MEMORANDO
DSH-199-2023

ASUNTO: **“Respuesta al MEMORANDO-DEEIA-0105-1302-2023”**

INFORME TÉCNICO DSH No. 22-2023

REVISIÓN DEL EIA DEL PROYECTO DENOMINADO
DISEÑO, CONSTRUCCIÓN Y FINANCIAMIENTO DE CALLES Y
ALCANTARILLADO DE MACARACAS, PROVINCIA DE LOS SANTOS.
“REHABILITACIÓN DEL CAMINO EL PÁJARO, CONSTRUCCIÓN DE PUENTE Y
CAJÓN VÍA LOS HIGOS”

Figura No.1. Red Hídrica en el Área del Proyecto.

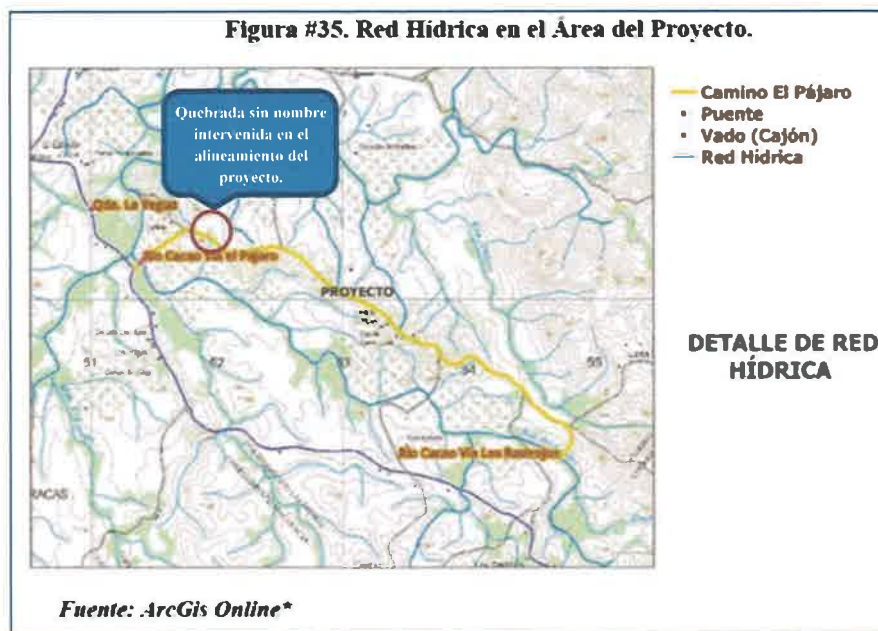
Sin embargo, en la página 105 del EsIA se encuentra la Figura #35, la cual evidencia que el lineamiento del proyecto interviene dos secciones del río El Cacao y en una sección de una Quebrada sin nombre.

En el mapa elaborado por el geógrafo de la Dirección de Seguridad Hídrica, se evidencia que el alineamiento del proyecto interviene dos secciones del río El Cacao y en una sección de una Quebrada sin nombre. De igual manera, dicho mapa refleja el radio de protección de las fuentes hídricas que se encuentran cerca del alineamiento del proyecto (Ver mapa adjunto).

El Estudio de Impacto Ambiental requiere ser ampliado, a través de la presentación del Estudio Hidrológico de la quebrada sin nombre que será intervenida a lo largo del alineamiento del proyecto.

- Entregar el Estudio Hidrológico de la quebrada sin nombre que será intervenida a lo largo del alineamiento del proyecto.
- Corregir en la página 83, el señalamiento ***“Figura #34. Cuenca del Río Estibaná”***, ya que el río Estibaná no es una cuenca.
